## Zápis

z jednání k předmětné dokumentaci

konaného dne 16. 8. 2017 v sídle Povodí Moravy, s.p. v Brně, Dřevařská 11

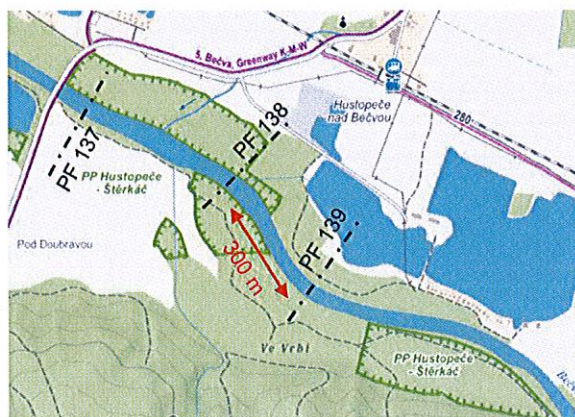
Vtok je v podkladové studii extrémně vysunut proti proudu řeky ve snaze získat co nejvyšší hladinu v nádrži. Tím se mj. likviduje chráněné území Štěrkač na levém břehu. Z hlediska dynamiky vodního proudu to není vhodný úsek v daném prostoru, protože přelivná hrana leží v konvexním břehu. Z hlediska hydraulických zásad je lépe odebírat průtok z toku na konkávním břehu mezi PF 138 a 139, kde bude odstředivá síla vodního proudu napomáhat zvýšení kapacity přelivného objektu.

Změna polohy vtokového objektu byla schválena.
